# Antrag Nr. 22-O-26-0039

Fahrradparkplätze "Nahversorgungsstandort Gückelsberg" (AUF)

**Abbildung 1:** Fahrrad-Abstellanlage an der Einfahrt zum PKW-Parkplatz mit Metallspiralen am Boden. Dieser Fahrradparkplatz kann leider nicht fahrend erreicht werden.

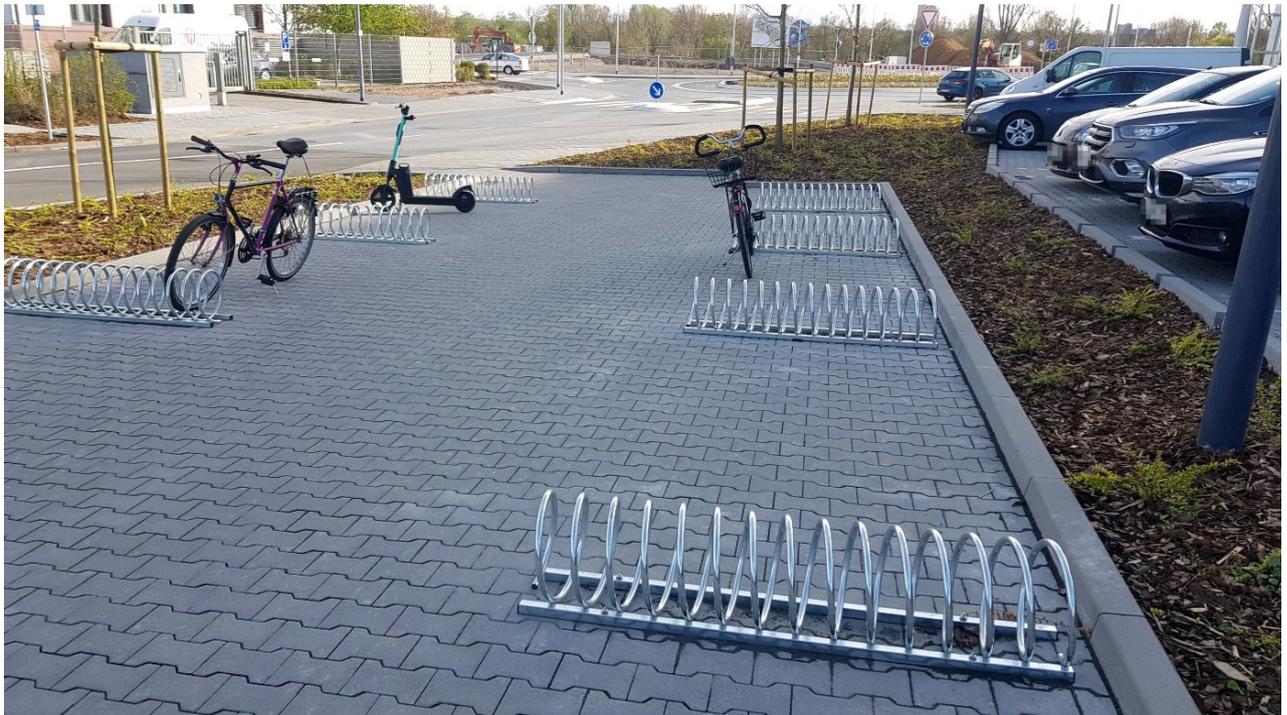
Dies betrifft vor allem die Abstellanlage an der Einfahrt zum PKW-Parkplatz, jedoch auch die im Bereich der Ladenzeilen. Dort sind, wie in Abbildung 1 zu sehen, jeweils Metallspiralen am Boden installiert, an denen Fahrräder abgestellt werden sollen.

Der Ortsbeirat regt an, die Abstellplätze nutzerfreundlicher und diebstahlsicherer zu gestalten. Kundinnen und Kunden, die ihr Fahrrad nicht nur ab-, sondern auch anschließen möchten, müssen sich hierfür derzeit recht tief bücken. Bei modernen Anlagen ist das Anschließen des Fahrradrahmens problemlos möglich. Auch Menschen, die mit einem hochwertigen Rad - zum Beispiel einem E-Bike - zum Gückelsberg fahren, würden von einem erhöhten Diebstahlschutz profitieren.

Außerdem zeigt sich der Ortsbeirat verwundert darüber, dass die Radabstellanlage an der Einfahrt zum PKW-Parkplatz nicht fahrend erreicht werden kann. Radfahrerinnen und Radfahrer können entweder am Zebrastreifen unerlaubt auf den Gehweg fahren oder aber sie steigen in der Zufahrt zum PKW-Parkplatz vom Rad ab, queren den Gegenverkehr vom Parkplatz und schieben ihr Rad den Bordstein hoch.

Der Magistrat der Landeshauptstadt Wiesbaden wird gebeten, mit der Eigentümerin des Nahversorgungsstandorts „Am Gückelsberg“, der Immobilien-Treuhand-Mainz, in Kontakt zu treten, um Verbesserungen der Fahrradabstellmöglichkeiten anzuregen.
